2021年12月8日送付
KUCA ヒアリング資料 2

京都大学臨界実験装置 (KUCA)
設置変更承認申請について

京都大学複合原子力科学研究所

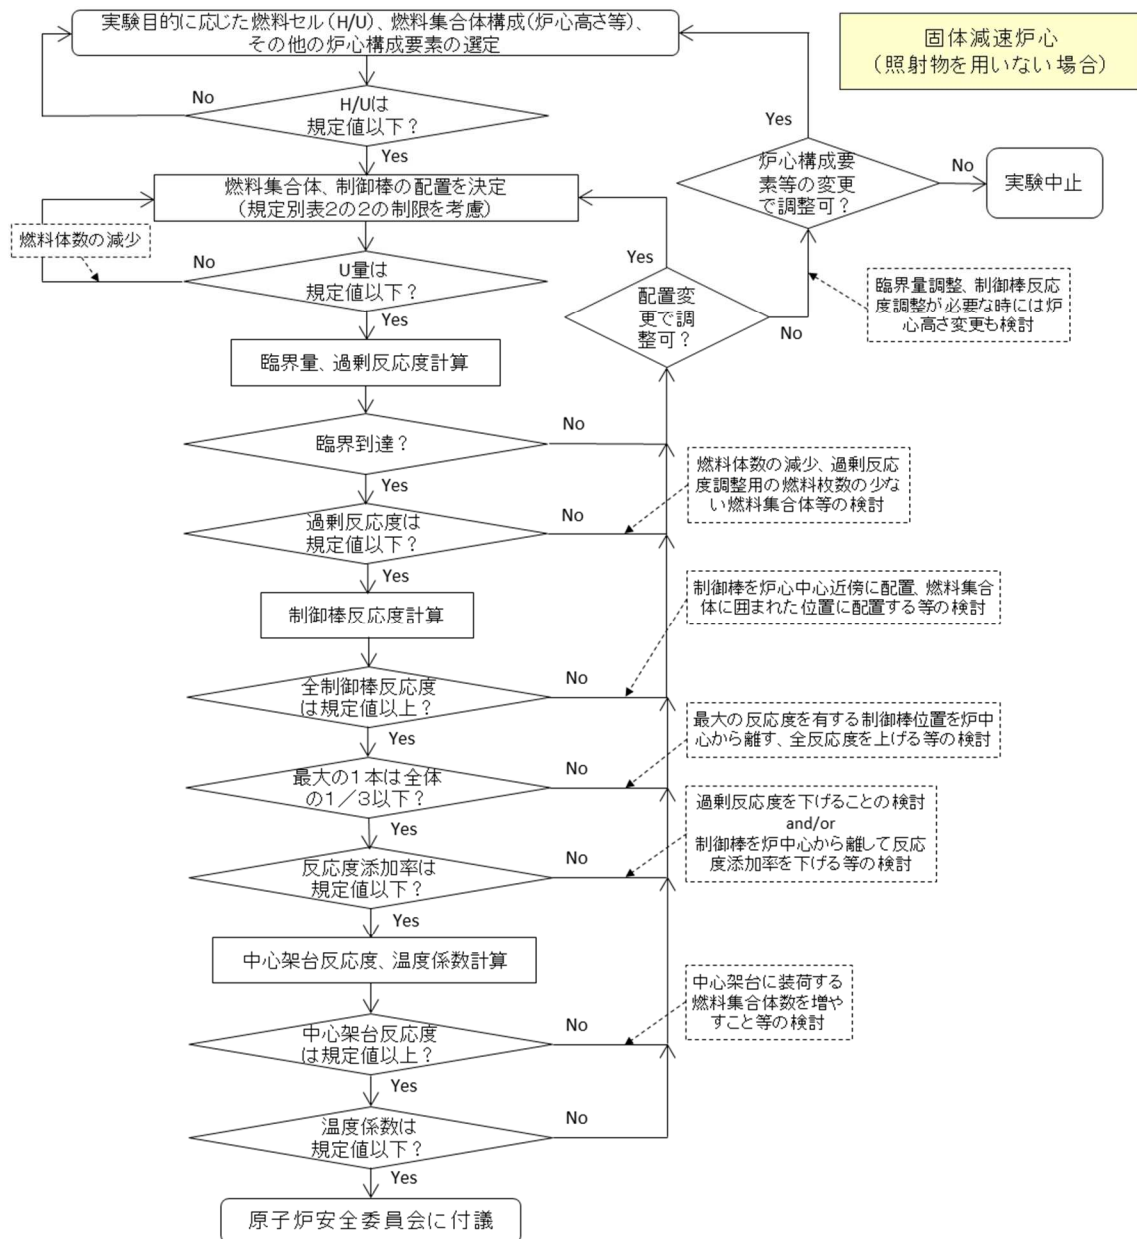
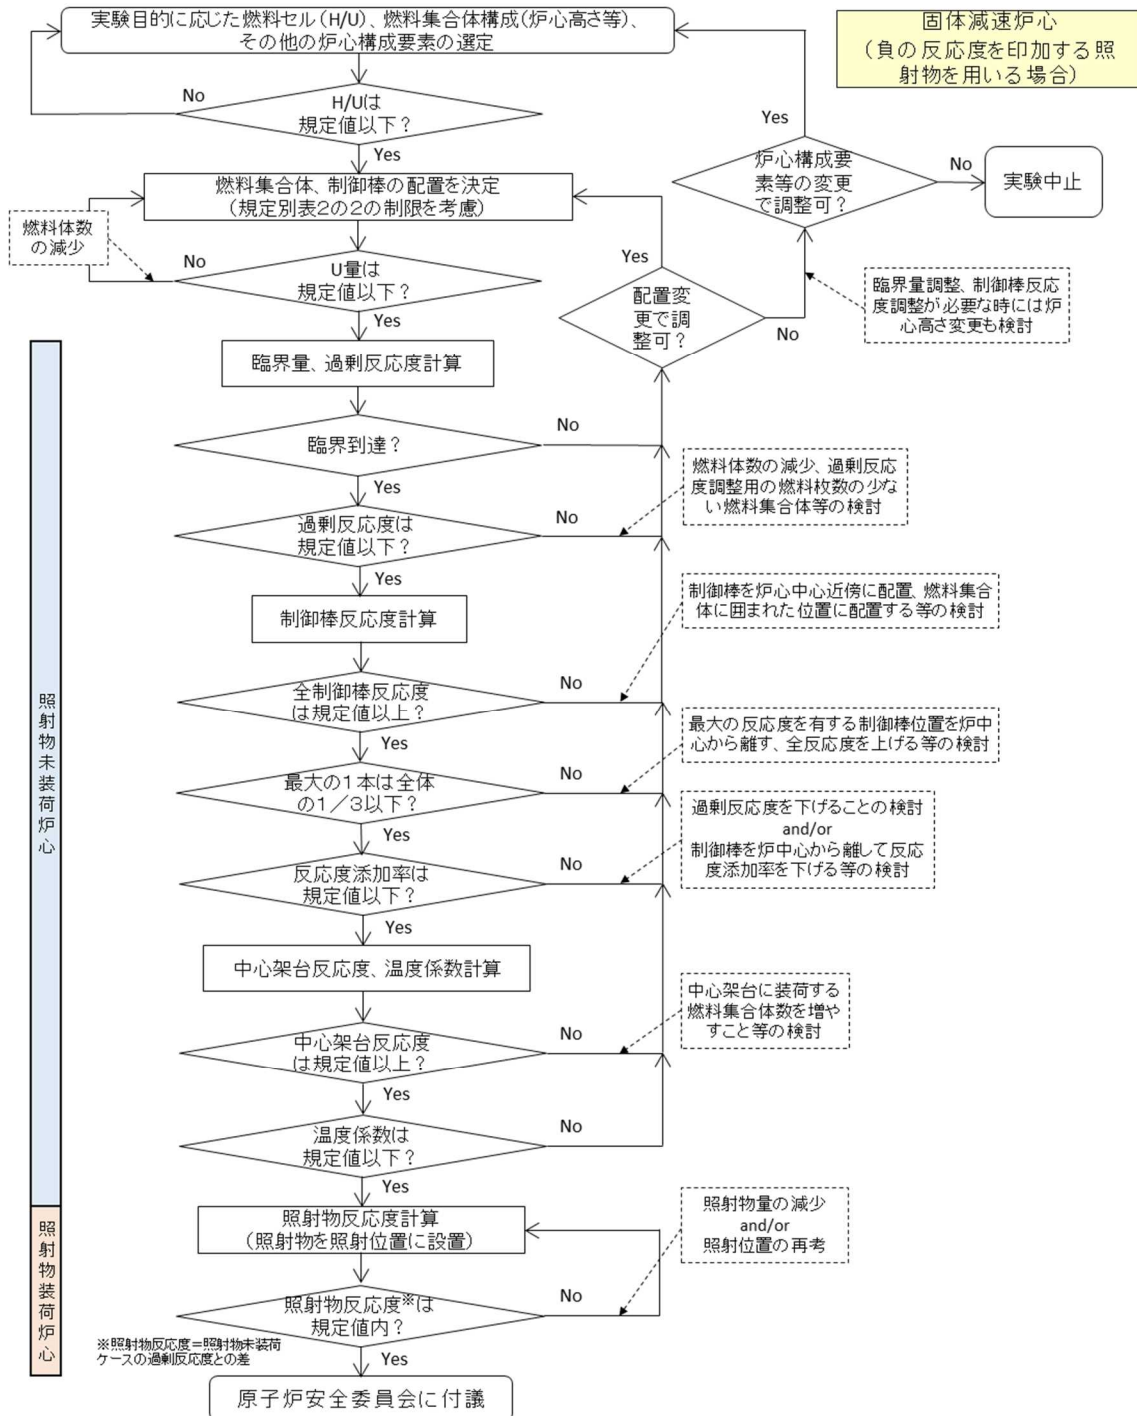
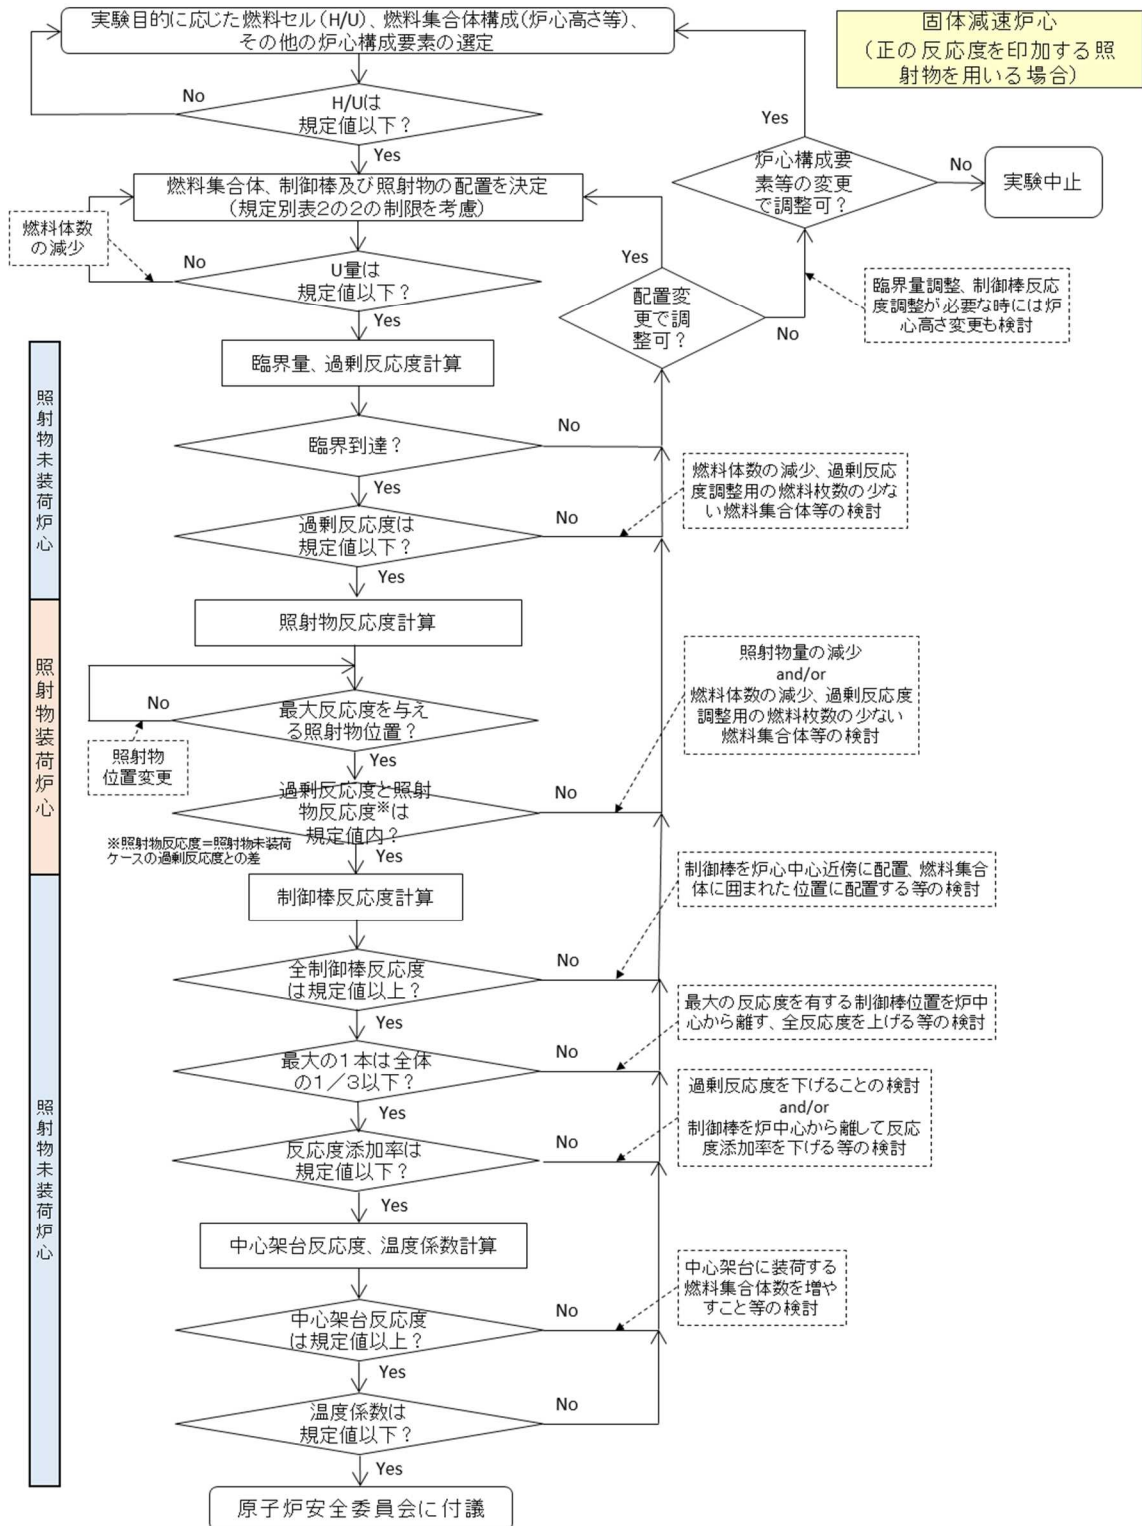
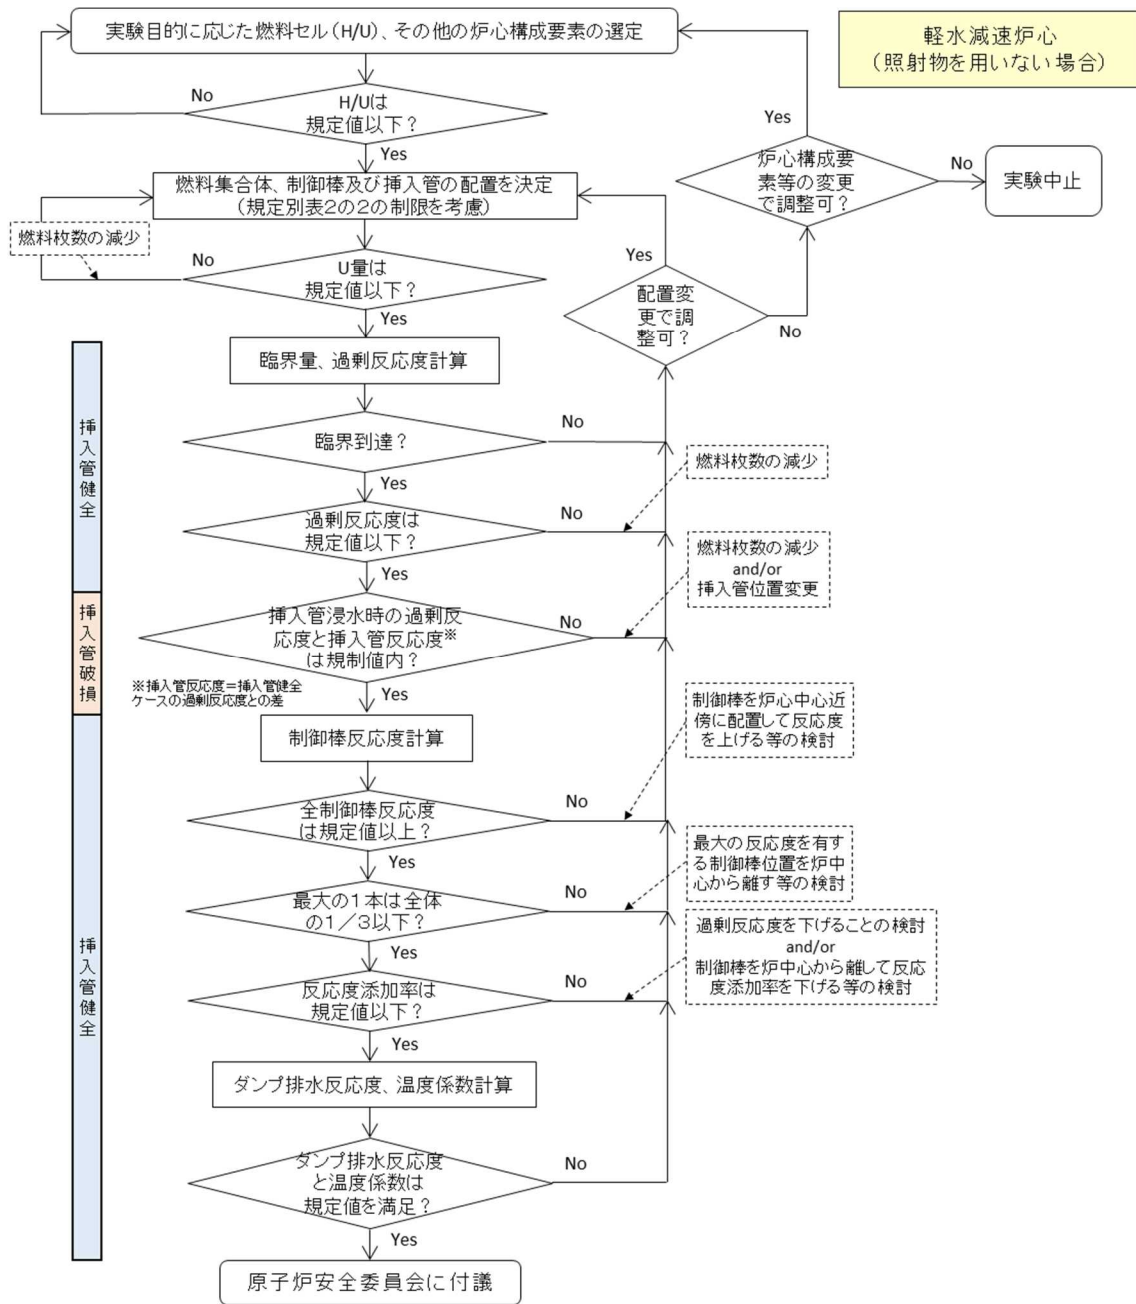
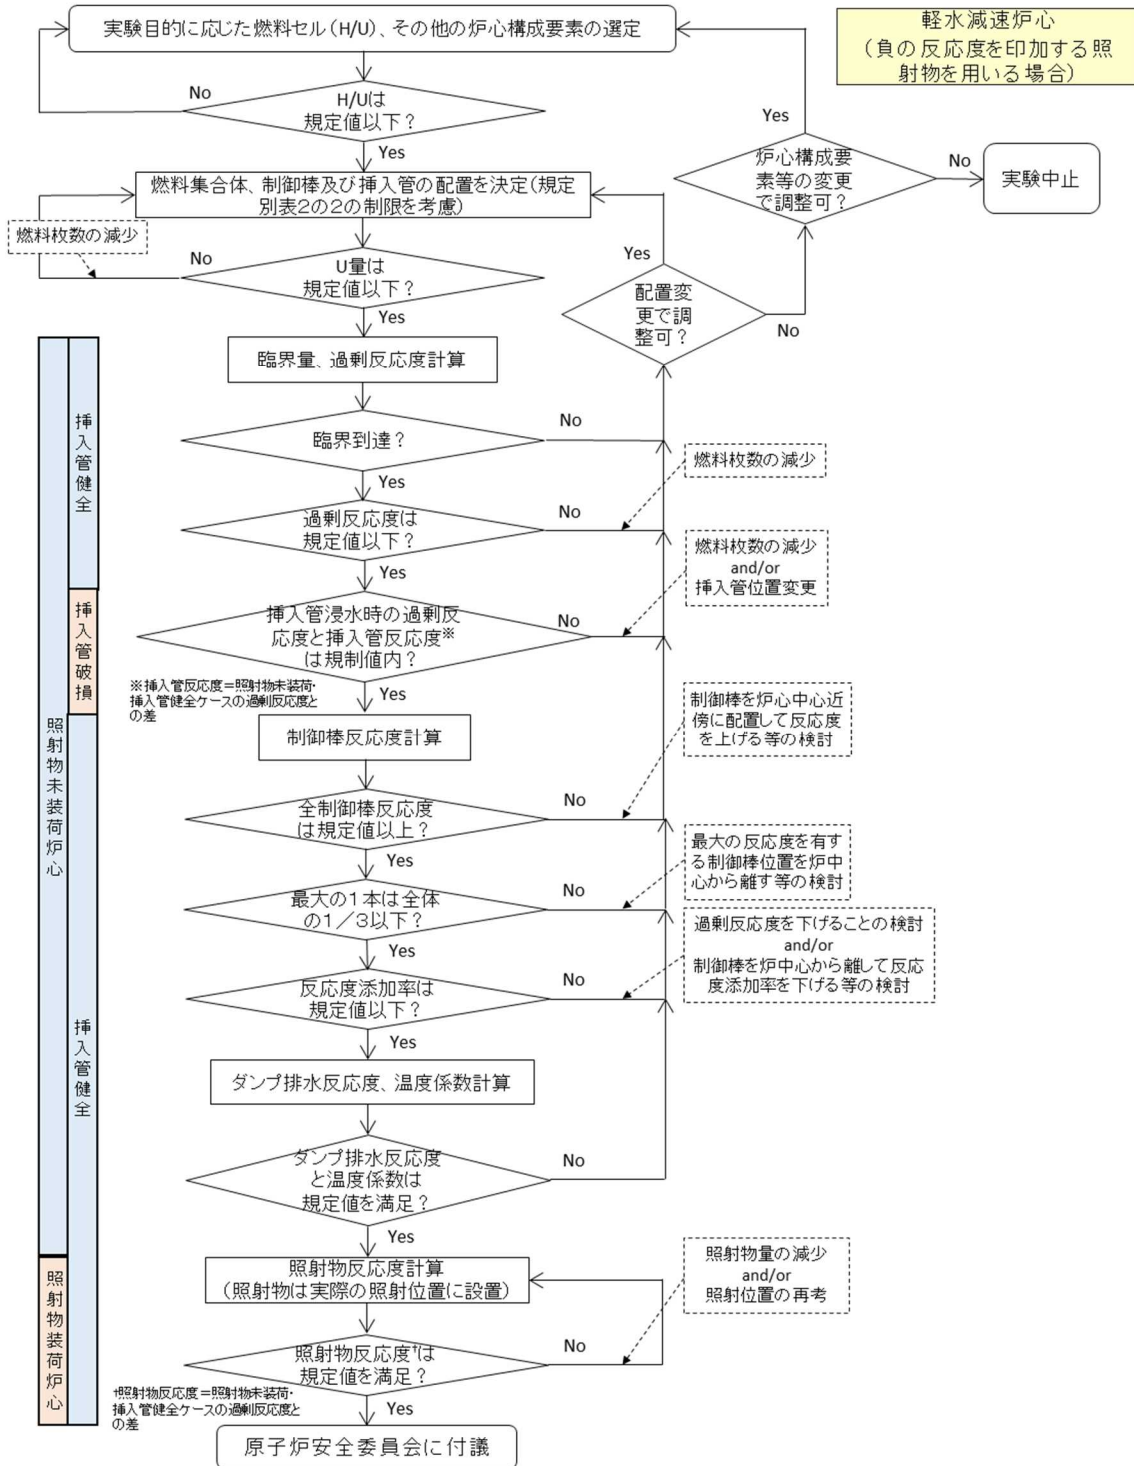
実験物を装荷する炉心を構成する場合の運転管理の方法について、運転前に行う解析項目（核的制限値）とその評価方法、運転時の測定項目について説明すること。
低濃縮燃料の追加に係る解析項目の追加項目についても追加方針を説明すること。

この保安規定に従い、新規の炉心にて実験を行う場合の手順は以下のようになる。なお、既に特性実験を終えた炉心については 3) の項目のみを行う。炉心検討のフローを図 1、図 2 に示す。実験前の反応度等については SRAC コードシステム、またはモンテカルロ計算コード（MVP, または MCNP）を用いた核計算により確認している（最近ではほとんどがモンテカルロ計算）。

- 1) 実験を行うものは新規炉心の臨界予測枚数、制御棒反応度価値等の表 1-1、表 1-2 に示した核的制限値等を解析により確認し、それらの結果と実験手順（必要に応じて臨界近接の方法等）を記載した書類を KUCA 実験記録とともに臨界装置部長に提出する。（保安規定第 89 条）
- 2) 臨界装置部長は月に 1 回開催される研究所の原子炉安全委員会（学内外の学識経験者、主任技術者等により構成）にて実験内容について説明し審議に諮り、核的制限値等を満足しており安全上問題ないと判断された場合には所長は臨界装置部長に実験の許可を与える。（保安規定第 89 条）
- 3) 臨界装置部長は運転計画を立てて臨界装置主任技術者の承認を受ける。その際、臨界装置主任技術者は炉心の核的制限値等の予測値を確認する。（保安規定第 59 条）
- 4) 臨界装置部長は新しい炉心において臨界量測定、反応度測定実験等の特性実験を行い、表 1 に示した核的制限値等を満たしていることを確認する。（保安規定第 87 条）
- 5) 臨界装置部長は特性実験の結果を原子炉安全委員会にて報告する。（保安規定にこの報告に関する記載は無いが慣例として実施している）

以下、炉心検討のフローのうち、照射物の有無に挿入管破損有無が重畳するため、より複雑な軽水減速炉心の流れを説明する。

- 1) 低濃縮炉心において選択できる範囲より標準型燃料板の装填ピッチを選択する。
- 2) 燃料集合体、制御棒、挿入管を配置し、臨界調整を行い、挿入管健全ケースの過剰反応度を計算し、過剰反応度の制限を満たすことを確認する。
- 3) 挿入管破損ケースの過剰反応度を計算し、過剰反応度の制限を満たすことを確認する。また、破損前後の過剰反応度の差として挿入管反応度を求め、制限値内であることを確認する。
- 4) 挿入管健全ケースの制御棒の反応度を計算し、全反応度が制限を満たすことを確認する。
- 5) 挿入管健全ケースの最大反応度を持つ制御棒の反応度が「全反応度の $1/3$ 以下」であることを確認する。
- 6) 挿入管健全ケースの反応度添加率が規定値以下であることを確認する。
- 7) 挿入管健全ケースのダンプ排水反応度と温度係数が規定値を満足することを確認する。
- 8) 研究所原子炉安全委員会に付議する。

- 2) 燃料集合体、制御棒、挿入管を配置し、臨界調整を行い、照射物未装荷・挿入管健全ケースの過剰反応度を計算し、過剰反応度の制限を満たすことを確認する。
- 3) 照射物未装荷・挿入管破損ケースの過剰反応度を計算し、過剰反応度の制限を満たすことを確認する。また、破損前後の過剰反応度の差として挿入管反応度を求め、制限値内であることを確認する。
- 4) 照射物未装荷・挿入管健全ケースの制御棒の反応度を計算し、全反応度が制限を満たすことを確認する。
- 5) 照射物未装荷・挿入管健全ケースの最大反応度を持つ制御棒の反応度が「全反応度の1/3以下」であることを確認する。
- 6) 照射物未装荷・挿入管健全ケースの反応度添加率が規定値以下であることを確認する。
- 7) 照射物未装荷・挿入管健全ケースのダンプ排水反応度と温度係数が規定値を満足することを確認する。
- 8) 照射物を実際の照射位置に設置した照射物装荷・挿入管健全ケースの過剰反応度を求め、これと照射物未装荷・挿入管健全ケースの過剰反応度との差として照射物反応度を計算し、規定値内（負値）であることを確認する。
- 9) 研究所原子炉安全委員会に付議する。

- 1) 低濃縮炉心において選択できる範囲より標準型燃料板の装填ピッチを選択する。
- 2) 燃料集合体、制御棒、挿入管を配置し、臨界調整を行い、照射物未装荷・挿入管健全ケースの過剰反応度を計算し、過剰反応度の制限を満たすことを確認する。
- 3) 照射物未装荷・挿入管破損ケースの過剰反応度を計算し、過剰反応度の制限を満たすことを確認する。また、破損前後の過剰反応度の差として挿入管反応度を求め、制限値内（負値）であることを確認する。
- 4) 照射物装荷・挿入管健全ケースについて、照射物装荷位置を変えながら最大反応度を与える照射位置をサーベイする。
- 5) 照射物装荷・挿入管健全ケースについて、最大反応度を与える照射位置に照射物を装荷した場合の過剰反応度を計算し、過剰反応度の制限を満たすことを確認する。また、照射物未装荷・挿入管健全ケースの過剰反応度との差として照射物反応度を計算し、制限値内（正値）であることを確認する。
- 6) 照射物未装荷・挿入管健全ケースについて、制御棒の反応度を計算し、全反応度が制限を満たすことを確認する。
- 7) 照射物未装荷・挿入管健全ケースについて、最大反応度を持つ制御棒の反応度が「全反応度の1/3以下」であることを確認する。

- 8) 照射物未装荷・挿入管健全ケースについて、反応度添加率が規定値以下であることを確認する。
- 9) 照射物未装荷・挿入管健全ケースについて、ダンプ排水反応度と温度係数が規定値を満足することを確認する。
- 10) 研究所原子炉安全委員会に付議する。

- 1) 低濃縮炉心において選択できる範囲より標準型燃料板の装填ピッチを選択する。
- 2) 燃料集合体、制御棒、挿入管を配置し、臨界調整を行い、照射物未装荷・挿入管健全ケースの過剰反応度を計算し、過剰反応度の制限を満たすことを確認する。
- 3) 照射物未装荷・挿入管破損ケースの過剰反応度を計算し、過剰反応度の制限を満たすことを確認する。また、破損前後の過剰反応度の差として挿入管反応度を求め、制限値内（正值）であることを確認する。
- 4) 照射物装荷・挿入管破損ケースについて、照射物装荷位置を変えながら最大反応度を与える照射位置をサーベイする。
- 5) 照射物装荷・挿入管破損ケースについて、最大反応度を与える照射位置に照射物を装荷した場合の過剰反応度を計算し、過剰反応度の制限を満たすことを確認する。また、照射物未装荷・挿入管破損ケースの過剰反応度との差として照射物反応度を計算し、制限値内（正值）であることを確認する。
- 6) 照射物未装荷・挿入管健全ケースについて、制御棒の反応度を計算し、全反応度が制限を満たすことを確認する。
- 7) 照射物未装荷・挿入管健全ケースについて、最大反応度を持つ制御棒の反応度が「全反応度の1/3以下」であることを確認する。
- 8) 照射物未装荷・挿入管健全ケースについて、反応度添加率が規定値以下であることを確認する。
- 9) 照射物未装荷・挿入管健全ケースについて、ダンプ排水反応度と温度係数が規定値を満足することを確認する。
- 10) 研究所原子炉安全委員会に付議する。
